核四廠駐廠主題視察報告
核四廠一號機反應器基座第一層
WN23 銲道修補作業查證

行政院原子能委員會
核能管制處
視察員：曹松楠

中華民國九十三年十月二十二日

核四廠一號機反應器基座第一層 WN23 鐸道 修補作業查證

圖一：WN23 鐸道下緣疑似龜裂之線性指示

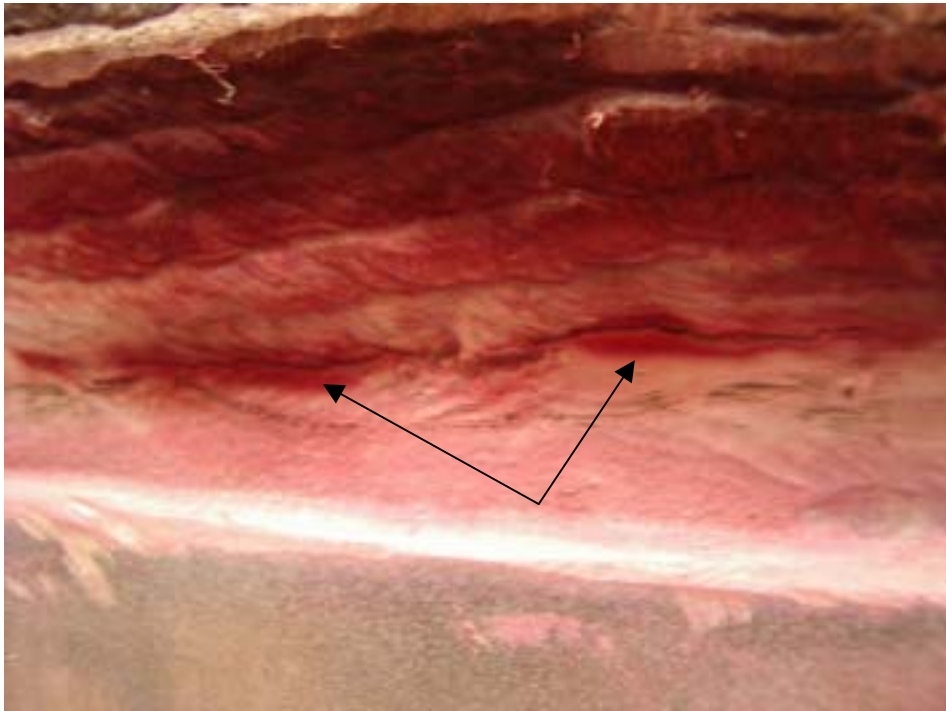
處執行非破壞檢測(NDE)作業之結果。經實地檢視鐸道外觀及 PT 檢測之結果，發現鐸道下緣有疑似龜裂之線性指示(如圖一)，而由於鐸道表面研磨之情形並不十分理想，因此是否確為缺陷仍需再研磨、檢測後方能確定。考量如前述疑似龜裂之指示確為需加以剷修補鐸之缺陷，其鐸後需再實施熱處理，則整個修補過程可能較為費時，加上當時施工處已有進行基座混凝土灌漿之時程規劃，有需要儘早釐清前述疑似缺陷之狀況，以儘早進行處置。因此，針對此一狀況，即於現場告之汽源課在場之主辦人員，請其注意並要求中船公司儘速處理。
